改善箇所説明図

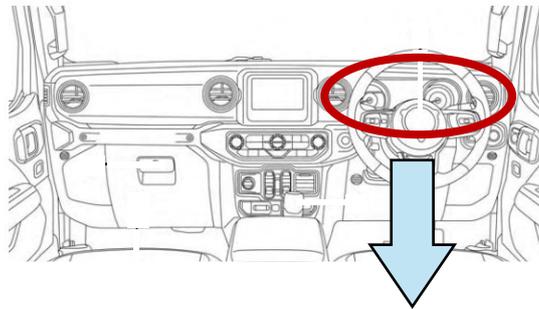
基準不適合部位

対策部位

メータークラスターにおいて、製造管理が不適切なため、制御プログラムの設定値が誤っているものがある。そのため、排出ガス浄化装置が故障した場合、エンジン警告灯が点灯せず、保安基準に適合しないおそれがある。

改善の内容

全車両、エンジン警告灯の点灯有無を点検し、不点灯の場合は、メータークラスターの制御プログラムを対策仕様に更新する。
